通学路接続候補案に関するワークショップまとめ資料

南成瀬地区通学路接続候補案等地図（2028年度学区地図）

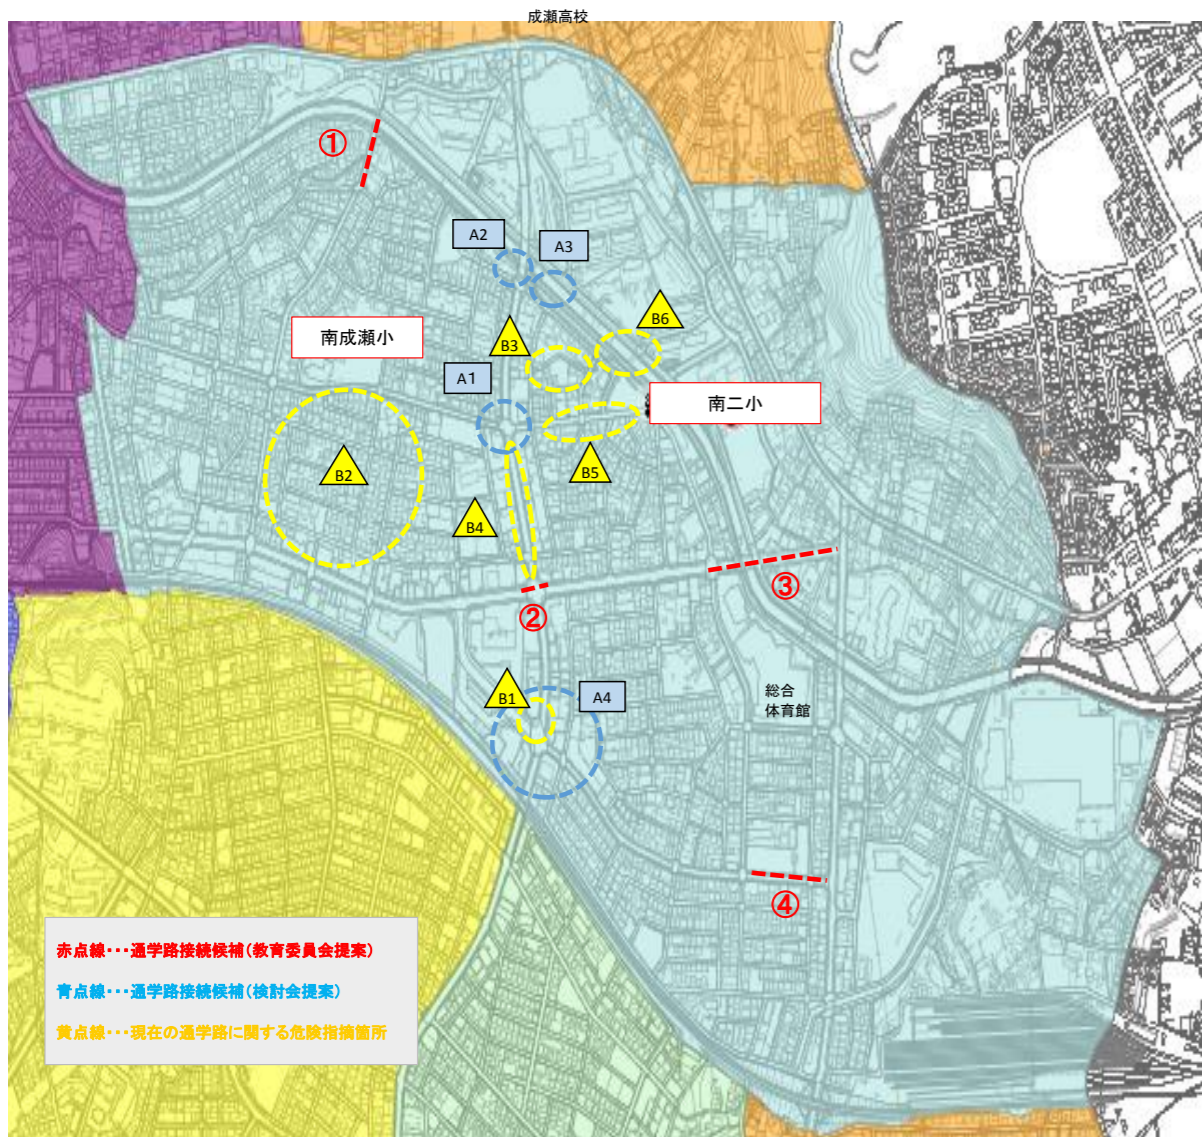
1. 通学路接続候補案の箇所とご意見等について					
地図上の番号	箇所名・所在地	ご意見・ご提案等	対策要望事項	想定する調整先	備考
①	扇橋から南成瀬小方面	歩道が狭いため、ガードレールでの安全対策があると良い。	ガードレール等の施設を設置	道路管理課	
②	成瀬駅東交差点付近	<ul style="list-style-type: none"> ・車通りが多く、路駐が多い ・ここで横断するのは良くない ・歩道も広く接続良い。 ・北側横断させない（街区の中にコインパーキング多く、車が多く出てくる） ・南側横断可（駅の方に向かってから住宅街を通って南成瀬小へ） 			
		<ul style="list-style-type: none"> ・交通量が多く、右左折する車両が多いことからスクランブル交差点（歩車分離式）で安全対策が取れるとよい。 	スクランブル交差点にする	町田警察署	
		安全に信号待ちができる場所の確保。	ガードパイプ、ガードポール等の設置	道路管理課	
③	成瀬中央通り（市立総合体育館交差点から成瀬中央橋方面）	<ul style="list-style-type: none"> ・現状通学路にしている。横断歩道が無いところは横断させていない。 ・歩道も確保されているため、安全だと思う。 ・人も通る、警察が良く取り締まりをしているから安全ではないか。 			
④	南成瀬中西交差点から成瀬駅方面	<ul style="list-style-type: none"> ・現状通学路にしている ・歩道が狭いため、ガードレールでの安全対策があると良い。 	ガードレール等の施設を設置	道路管理課	
A1	クリエイト南成瀬店、とんでん南成瀬店先交差点付近	歩道が狭い	外側線の引き直し	道路管理課	
		<ul style="list-style-type: none"> ・会下山公園から上りの坂道なので通学路としては不向き ・クリエイトの出入口が交差点付近にあり、通学路としては不向き ・現状通っている子どもがいる。であれば、安心して通れるようにしたほうが良い。 			
		<ul style="list-style-type: none"> ・南北両方から車両が登ってくる（⑤の部分が一番高い場所）のため、車両が勢いよく上ってくるから危険。 	通学路であることを知らせる看板の設置	道路管理課

歩道橋とか設置する可能性はないか？	歩道橋の設置	道路管理課	
A2	会下山橋先の交差点付近	<ul style="list-style-type: none"> ・ここで横断、階段降り、A3を通ると良いのでは。 ・安全に信号待ちができる場所の確保。 			ガードレールが既に設置されている、点字ブロックが設置されている
A3	恩田川南側歩道	<ul style="list-style-type: none"> ・高低差があり、目が行き届かないので心配 ・川沿い階段部分の安全確保。（ここが通れると近道になるのではないかと？） 			
A4	成瀬駅ガード北交差点の接続	<ul style="list-style-type: none"> ・交通量が多く、右左折する車両が多いことからスクランブル交差点（歩車分離式）で安全対策が取れるとよい。 ・安全に信号待ちができる場所の確保。 	スクランブル交差点にする	町田警察署	
			ガードパイプ、ガードポール等の設置	道路管理課

2. 既存の通学路で危険と思われる箇所					
地図上の番号	ご意見・ご提案等				備考
△B1	歩行者多い、車がたまる。				
△B2	南成小学区内住宅街の通学路、住人が掃き掃除をするなど見守り・安全観察してくれている。				
△B3	変質者がよく出るとおり。				
△B4	②→A1の西側歩道は通らないほうが良い。交差点角のクリエイト等、通り沿いの店舗の出入口の見通しが気になる。出入りが多い場所は気をつけたい。				
△B5	交差点から南2小に向かう川沿いの下り坂の歩道の狭さは怖い。				
△B6	川沿いの階段部分の安全確保。
